Comune
di Vanzago

Progetto definitivo del potenziamento della linea RFI Rho-Arona nella tratta Rho-Gallarate. Quadruplicamento Rho-Parabiago e Raccordo Y ANALISI E VALUTAZIONI DEL COMUNE DI VANZAGO

Allegato alla Deliberazione di Giunta Comunale n° 16 del 9.02.2021

Foglio 6 – Mappale 140 – N° Piano 99 – Proprietà comunale

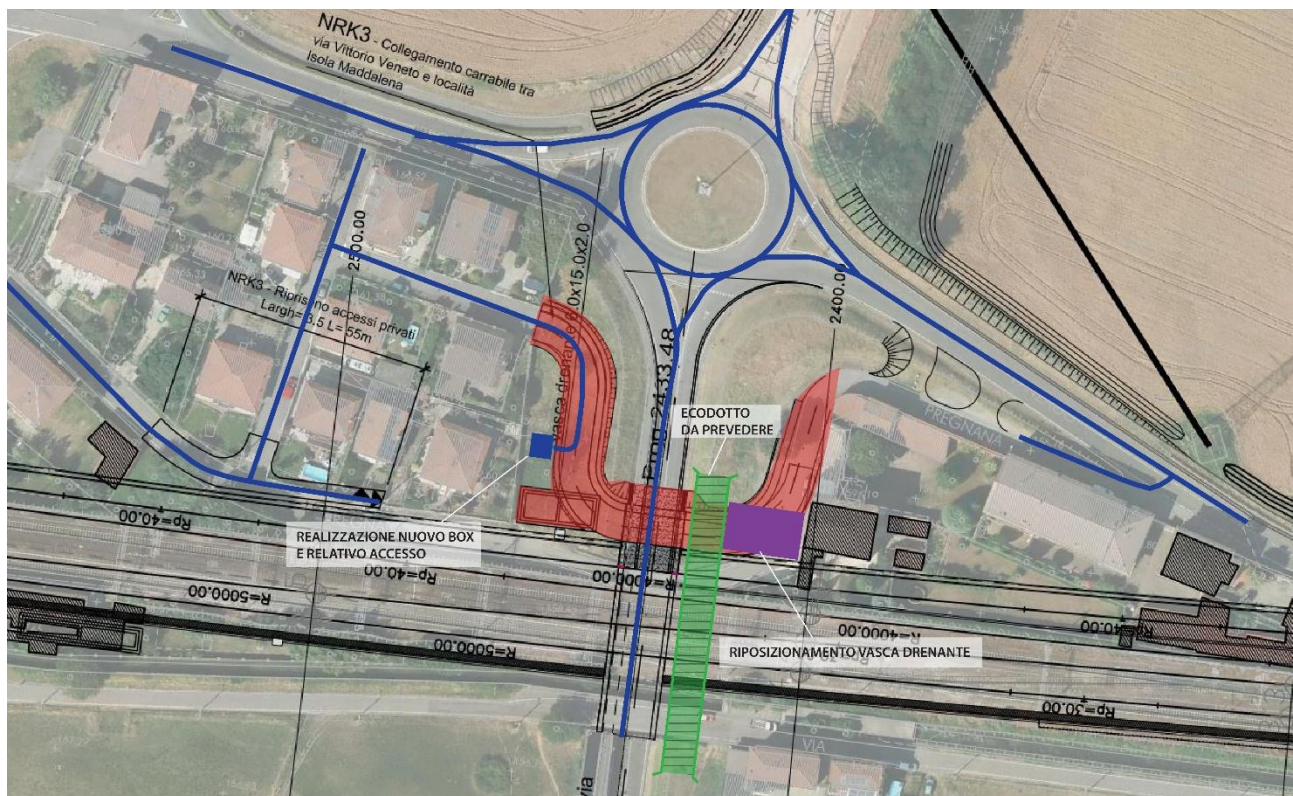
L'**esproprio** è necessario per consentire la realizzazione del prolungamento di via Trento verso Pregnana e della vasca drenante in fondo a via Vittorio Veneto.

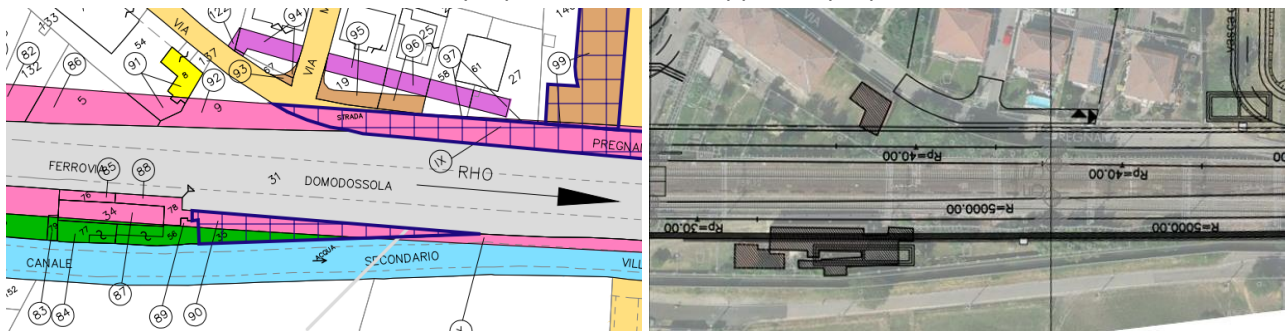
L'**esproprio** è necessario per consentire l'ampliamento della sede ferroviaria e la realizzazione di una vasca drenante. La **criticità** riscontrata concerne il lascito di un reliquato tra la nuova vasca drenante ed il Derivatore del Canale Villoresi.

La **richiesta** del Comune consta nell'esproprio dell'intero mappale di proprietà comunale.

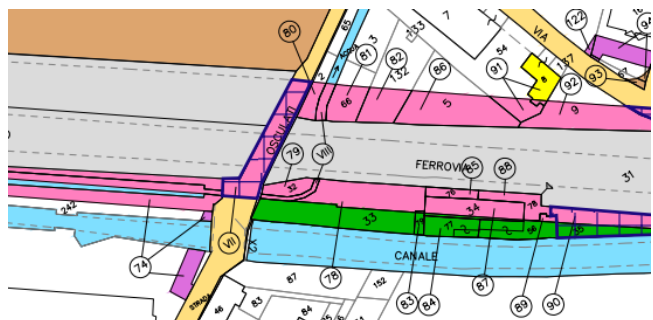
L'**esproprio** è necessario per consentire l'ampliamento della sede ferroviaria in corrispondenza dell'ex passaggio a livello di via Osculati-via Vittorio Veneto.

Il Comune **non rileva criticità**, constatando che il Piano particellare prevede correttamente l'esproprio dell'intera area comunale corrispondente all'ex passaggio a livello. Si chiede, però, di utilizzare tale

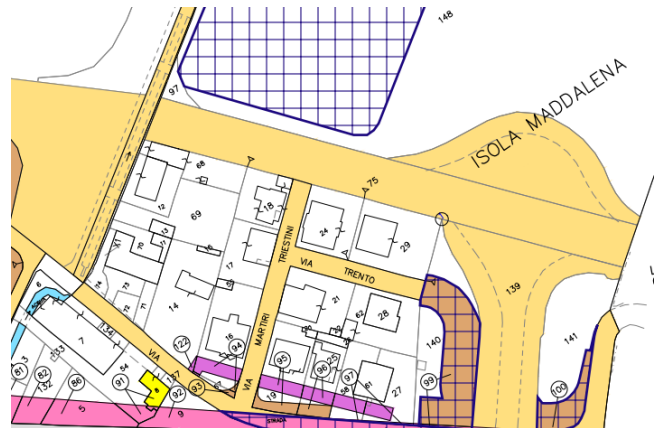
L'**esproprio** è necessario per consentire la collocazione dell'Area di Stoccaggio AS01.

La **criticità** riscontrata concerne la localizzazione dell'area di cantiere, posta in una zona di particolare pregio naturalistico ed ecologico (in corrispondenza di un Corridoio Primario della Rete Ecologica Regionale, destinata dal PGT del Comune di Vanzago per la realizzazione della Rete Ecologica di Connessione tra l'area della ZSC/ZPS del WWF, il Parco Agricolo Sud Milano e il PLIS del Basso Olona, con presenza di un canale terziario del Villoresi popolato da una specie protetta di tritoni), oltre che in prossimità di un'area edificata in fondo a via Lazzaretto.

Il Comune formula, al proposito, la **proposta** di ricollocazione dell'area AS01 in Comune di Pregnana Milanese, prioritariamente sull'area, di oltre 15mila mq (pertanto dimensionalmente adeguata) indicata con il numero 1 nelle figure seguenti, posta in corrispondenza di un vecchio cavalcavia sulla ferrovia, ormai demolito, in una zona industriale e priva di abitazioni, adiacente alla ferrovia stessa; in subordine viene proposta l'area indicata con il numero 2, già inserita nelle trasformazioni di cui al Piano degli espropri del Comune di Pregnana.

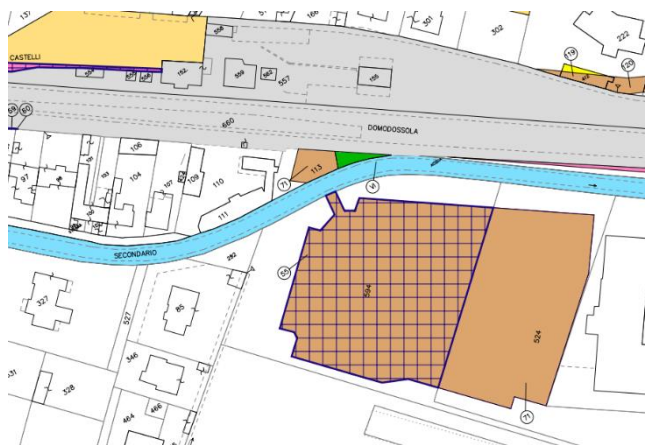
Le **criticità** riscontrate concernono:

- il lascito di un reliquato in conseguenza dell'esproprio dell'area privata;
- l'organizzazione dell'accessibilità della fermata/stazione con previsione di un solo accesso pedonale dalla banchina verso il parcheggio di via Assisi, posto a sud-ovest della linea e raggiungibile veicularmente solo dalla SP 239 – via Milano attraverso via Assisi.

Il Comune formula, al proposito, la **proposta** di riorganizzazione complessiva sistema di accessibilità veicolare e ciclo-pedonale alla fermata/stazione, in dettaglio esposta al § 4.2 e schematizzata nelle figure seguenti, dove sono evidenziate le modifiche/integrazioni richieste.

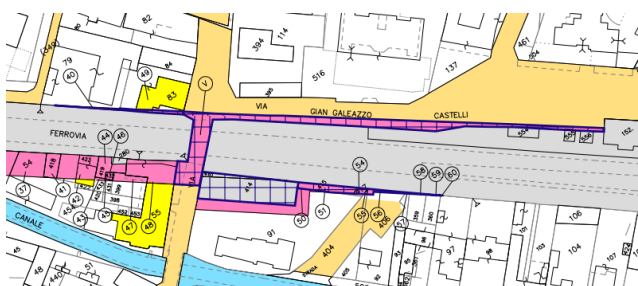
Le **richieste** del Comune sono le seguenti (più dettagliatamente esplicitate al § 4.3):

- istituzione di un tavolo di coordinamento per valutare la miglior soluzione per risolvere l'interferenza stradale in cui valutare l'esatta dimensione della strada, il senso unico, la presenza di opportuni marciapiedi per garantire il raggiungimento della stazione e l'accesso in sicurezza nel condominio di via Castelli con l'obiettivo di mantenere in vita gli alberi ivi presenti;
- in caso non sia possibile fare altrimenti, ripiantumazione, da concordare con il Comune, degli alberi che verranno abbattuti, in egual numero, di adeguate dimensioni e con ripristino del sistema di irrigazione, oltre al rifacimento dell'impianto di illuminazione su tutta la via, i marciapiedi e tutte le opere connesse.

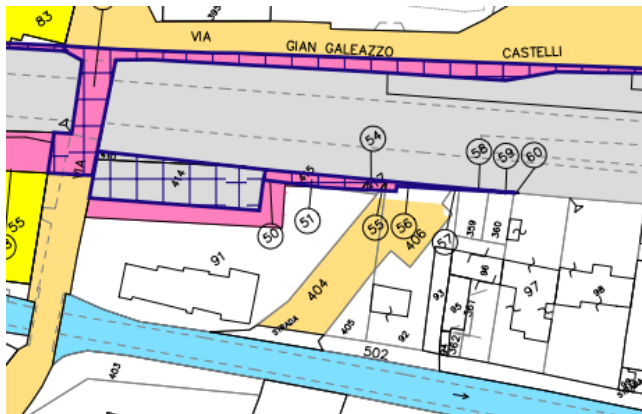
La **criticità** riscontrata concerne la necessità di avere garanzia in merito alla stabilità del manufatto (sottopassaggio di autoveicoli, ciclisti e pedoni) che verrà interessato, in seguito al potenziamento a 4 binari della linea ferroviaria, dal transito di un maggior numero di treni (vedere sezione dedicata).

Considerato che il manufatto è risalente, ed è stato concepito per sostenere carichi in funzione dell'attuale volume di traffico ferroviario, la **richiesta** del Comune consta nella messa a disposizione, da parte di RFI/Italferr, della Relazione di verifica statica del manufatto del successivo relativo Piano di monitoraggio, tenuto conto del previsto aumento del traffico ferroviario e dei relativi carichi a regime (cfr. § 4.15).

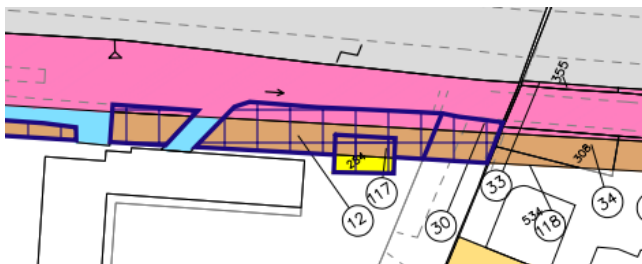
La **criticità** riscontrata concerne nel fatto che l'esproprio/demolizione interessa un manufatto su cui è installata una antenna di telefonia che, oltre a svolgere una funzione di pubblico interesse, procura al Comune un considerevole introito economico sotto forma di canone annuo. Inoltre, in tale manufatto è inserita anche parte del sistema di videosorveglianza comunale per il controllo dell'area della Filanda.

Le **richieste** del Comune constano in:

- elaborazione, da parte di RFI, a proprie spese, di concerto con il Comune di Vanzago e ARPA Lombardia, di un aggiornamento del Piano di localizzazione delle stazioni radio base da approvare in Consiglio Comunale (cfr. DCC n. 35 del 27.09.2007);

- integrale sostituzione e re-installazione, in carico ad RFI, dell'impianto di videosorveglianza della zona di Piazza della Filanda.

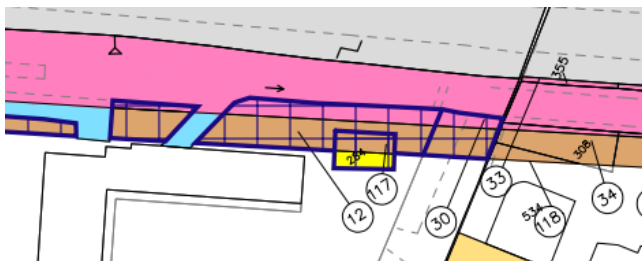
L'**esproprio** è necessario per consentire la realizzazione dello spostamento del Canale Secondario Villoresi ed il ripristino della pista ciclabile Filanda (tra via Gattinoni e via Cantoniera [NV16]).

La **criticità** è relativa allo spostamento del Villoresi, tema ampiamente trattato al § 4.10.

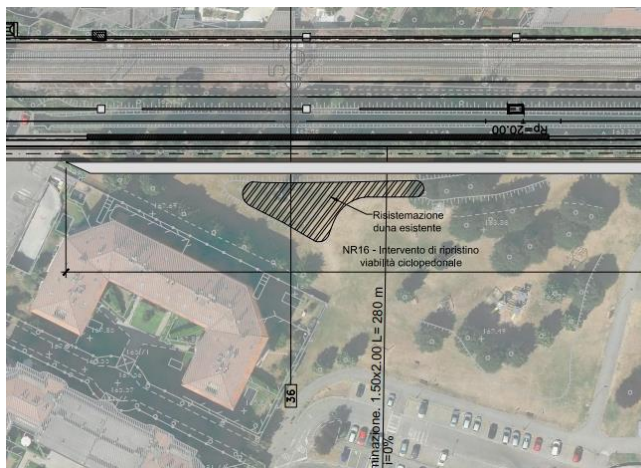
Le **richieste** del Comune constano in:

- limitazione della durata dell'interferenza con parco giochi durante l'esecuzione dei lavori
- ripristino della montagnetta *tal quale* e dell'area giochi su un progetto da concordare con l'amministrazione comunale
- ripristino del filare di alberi così da ricreare la barriera naturale utilizzando alberi di adeguate dimensioni, concordando l'essenza da utilizzare con il Comune;
- nella fase di esecuzione dei lavori, prevedere il mantenimento del passaggio ciclopeditonale esistente.

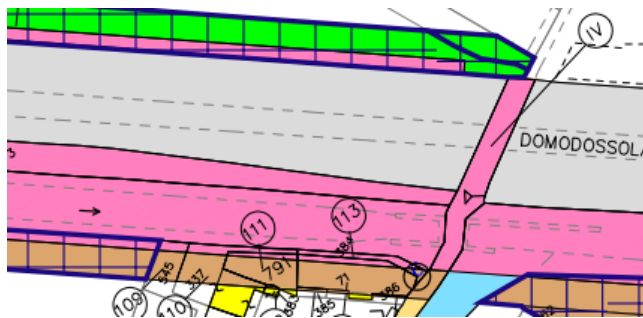
L'**esproprio** è necessario per consentire l'ampliamento della sede ferroviaria e lo spostamento del Canale Secondario Villorresi all'altezza di via Cantoniera.

Unica **criticità** e contestuale **richiesta** è quella di acquisire l'area integralmente per non lasciare reliquati.

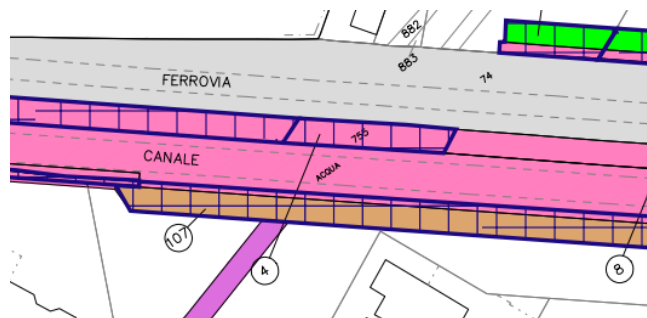
La **criticità** riscontrata concerne nella soppressione del tratto ciclopeditonale a scavalco del sottopasso di via Madre Teresa di Calcutta.

La **richiesta** del Comune consta nel ripristino del collegamento ciclopedonale sopra a via Madre Teresa di Calcutta, tra le aree a nord e a sud di essa, anche eventualmente con una struttura metallica leggera o adottando la soluzione di cui al § 4.10, che prevede il by-pass del Villoresi in campagna, salvaguardando i condomini.

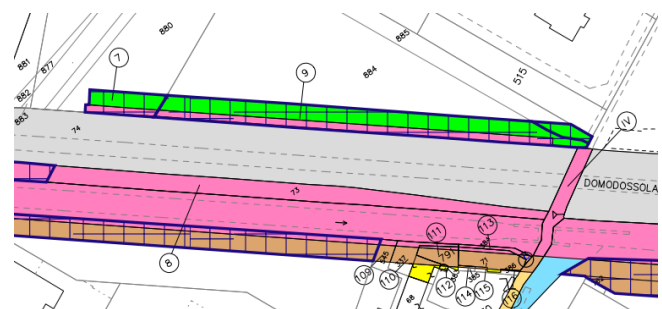
L'**esproprio** è necessario per consentire la posa delle barriere antirumore e la realizzazione del fosso drenante nel parco di via Quasimodo.

La **criticità** riscontrata concerne nella presenza di un fosso drenante a cielo aperto in un parco giochi, unito al fatto che non c'è modo per gli automezzi di

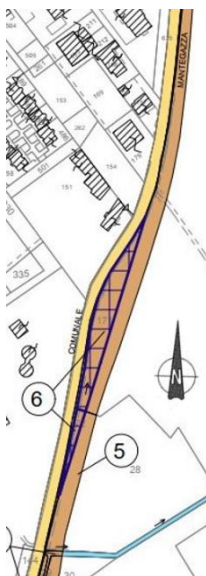
L'**esproprio** è necessario per consentire la realizzazione del tratto mancante della pista ciclabile lungo la SP239 – via Ferrario, che dalla fermata/stazione di Vanzago porta all'Oasi WWF Bosco di Vanzago.

La **criticità** riscontrata concerne nella previsione di posizionamento di buona parte della nuova pista ciclabile lungo il fronte sud della strada, non utilizzando spazi già disponibili posizionati a nord e, soprattutto, dovendo creare due attraversamenti della strada stessa, ritenuti pericolosi anche in considerazione della velocità particolarmente sostenuta dei veicoli in transito lungo quel tratto viario. La **richiesta** del Comune consta nella realizzazione della pista lungo il fronte nord della strada, evitando gli attraversamenti pericolosi e potendo utilizzare spazi verdi già presenti.

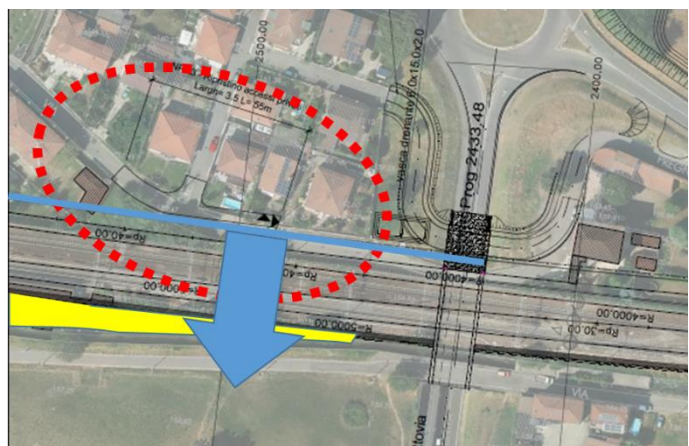
L'obiettivo di tale richiesta è quella di **evitare di espropriare tutta la via Vittorio Veneto e le abitazioni** ivi interessate (tratteggio rosso nella ortofoto seguente) e/o di ridurne la portata, in particolare cercando di **spostare a sud la barriera antirumore** ivi prevista, anche solo di qualche metro (linea e freccia in azzurro), magari sfruttando anche la zona tra la ferrovia e il Villoresi (in giallo).

Infine, risulta evidente che per salvaguardare meglio queste abitazioni (senza pregiudicarne delle altre) è necessario **arretrare di qualche metro la banchina e la localizzazione del nuovo sottopasso**, rendendosi, il Comune di Vanzago, disponibile a valutare con Italferr e RFI il migliore compromesso.

Percorso proposto per accedere al cantiere della stazione da via Vittorio Veneto

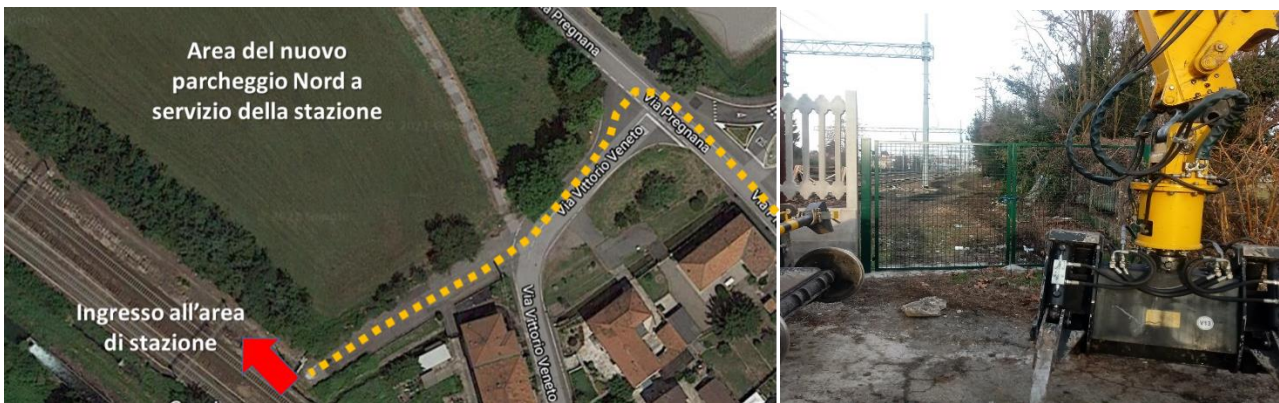
La previsione di un flusso di 30 camion al giorno lungo le vie centrali del centro storico, con particolare riferimento alle vie Vittorio Emanuele e Umberto I, per garantire il collegamento dell'area di stoccaggio AS01 con il varco di accesso alla ferrovia in via Umberto I risulta in contrasto con la suddetta prescrizione. Si tenga presente che tale **flusso di camion attraverserà il centro storico del paese** (esattamente di fronte alla Chiesa Parrocchiale SS. Ippolito e Cassiano), con problemi legati alla salute dei cittadini e alla sicurezza dei pedoni. Per rafforzare il parere fortemente negativo circa il previsto utilizzo di via Pregnana (e di conseguenza di via

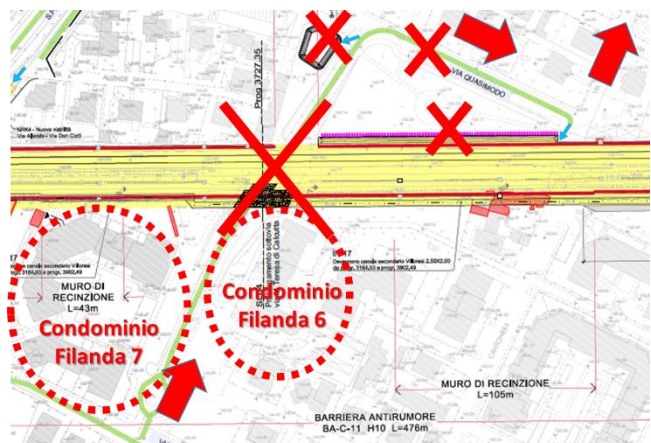
Si chiede quindi fermamente (come schematizzato nella figura a fianco) di **non aprire alcuna area di cantiere in via Quasimodo e di eliminare tutti gli interventi** previsti in questa area per la raccolta e smaltimento acque meteoriche, in quanto non si rilevano alternative al transito dei veicoli pesanti.
